Analyse bemalingsconcept Noodruwijzerputten

RAPPORT

Second opinion

19 juni 2026

Figuur 5-1: Configuratie van de bemaling van 2011/2013 tot 2019.

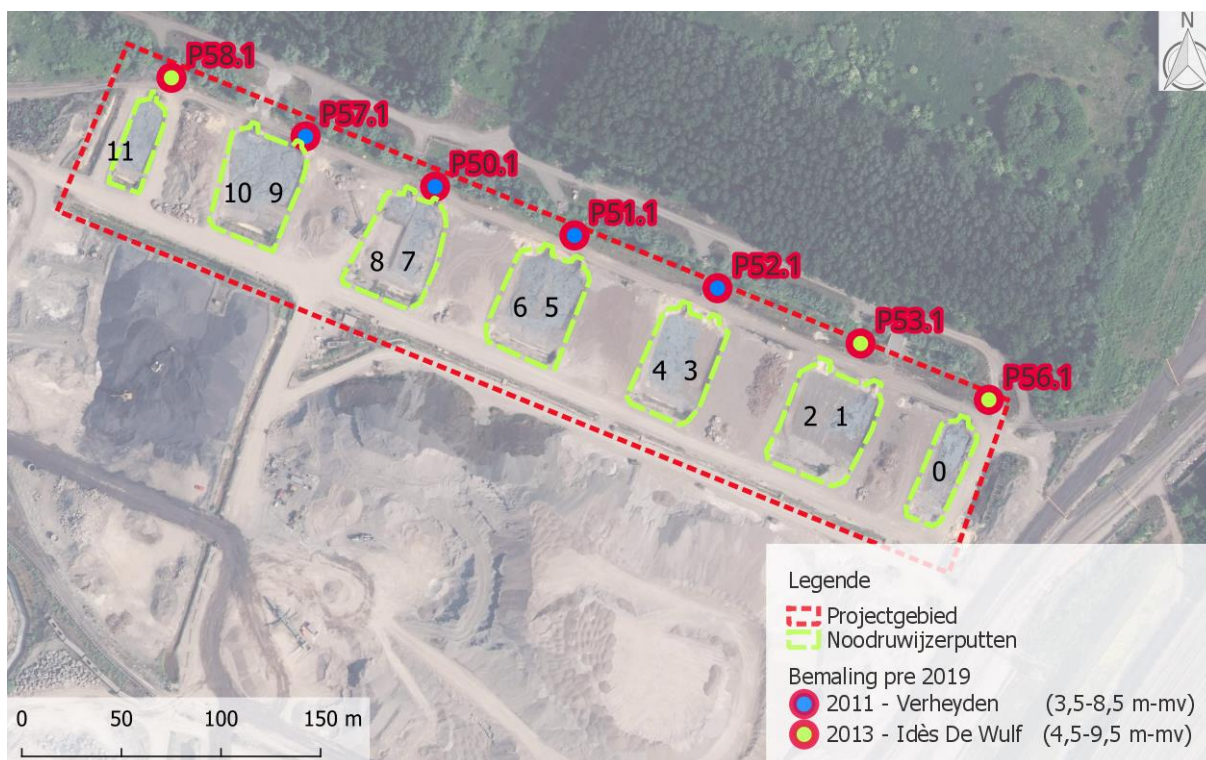
Het verijzeringsprobleem wordt niet omschreven in de rapporten, de verstopping wordt verweten aan te grof filtergrind of het niet correct omstorten van de annulaire ruimte, zie 3.2.10. Er wordt niet gesproken over de beluchting van de filterstelling van de pompputten wat voornamelijk bij de ondiepe pompputten kan optreden (filterstelling 7-10 m-mv, bemalingspeil 5 m-mv).

Figuur 5-2: Inplanting pompputten zoals gesimuleerd in de modelstudie UGent van 2020, zie ook paragraaf 3.2.10.

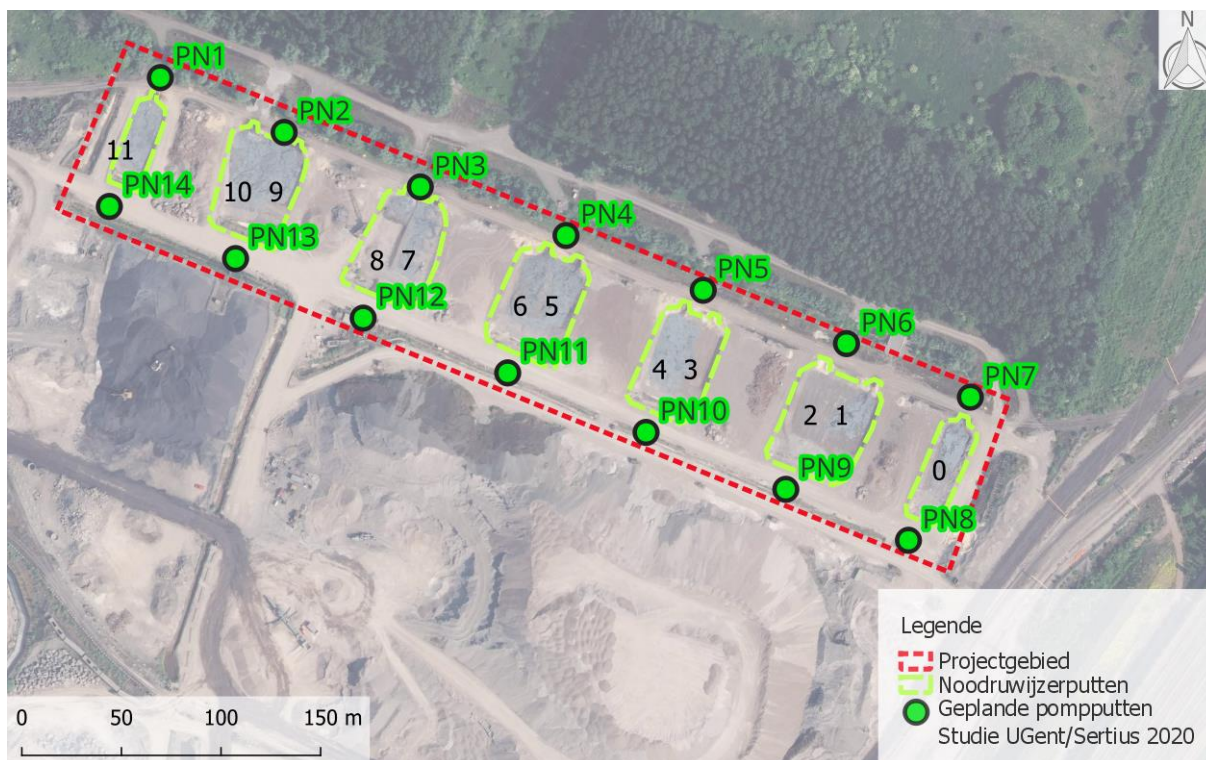
Er wordt geadviseerd 14 doubletten te plaatsen, ofwel 28 pompputten (Figuur 5-2). De doubletten PN1, PN2, PN13 en PN14 zijn voorzien ter hoogte van de noodruwizerputten 9, 10 en 11 die buiten gebruik worden genomen, waardoor er slechts 10 doubletten nodig zouden zijn.

Er is geen expliciete onderbouwing waarom de pompputten in doublet dienen uitgevoerd te worden.

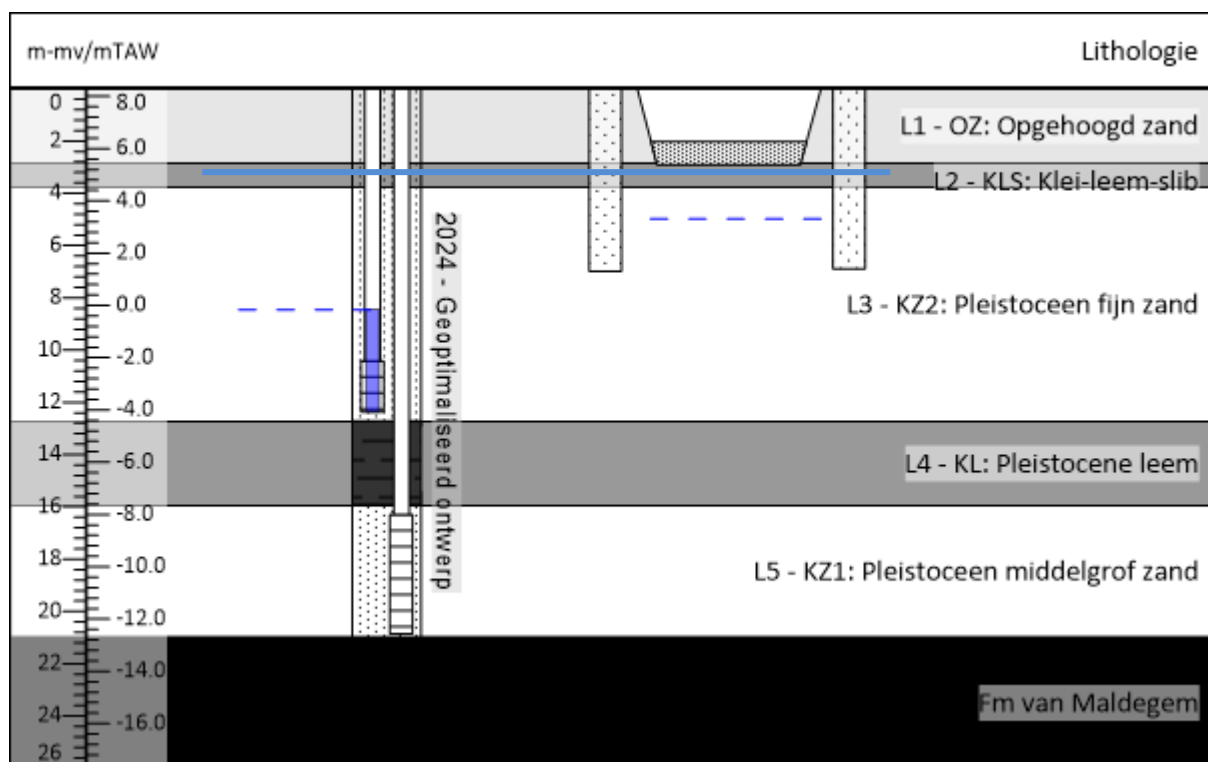
Er wordt een verkorte filterstelling voorgesteld voor de ondiepe pompputten in KZ2, namelijk ca. -2,45 mTAW tot -4,45 mTAW of 10,5 m-mv tot 12,5 m-mv (2 meter filterlengte), waarbij de onderkant van de filterstelling overeen moet komen met de lokale top van de leemlaag KL. **Dit dient bevestigd te worden door elektrische sonderingen ter hoogte van de pompput locaties zodat de filterstelling correct geplaatst wordt boven de leemlaag KL (zie 8.2).** Bij een bronstraal van 0,2 m (boordiameter Ø400 mm) is het theoretisch maximaal debiet van deze pompput $4,68 \text{ m}^3/\text{u}$, bepaald op basis van een maximale lineaire stroomsnelheid op de boorgatwand lager dan $v = \frac{\sqrt{K}}{15}$.

De diepe pompputten hebben een filterstelling van ca. -7,7 mTAW tot -12,7 mTAW of 16 m-mv tot 21 m-mv (5 meter filterlengte). Bij een bronstraal van 0,2 m hebben deze pompputten een theoretisch maximaal debiet van $17,85 \text{ m}^3/\text{u}$, op basis van bovenstaande vergelijking.

De hierboven opgegeven peilen zijn gebaseerd op gemiddeldes van de 4 sonderingen uit 1999, er is 2,7 meter peilvariatie op de basis van KZ2 en 2 meter peilvariatie op de basis van KL, daarom het voorstel van bijkomend grondonderzoek om de filterdieptes te bevestigen.
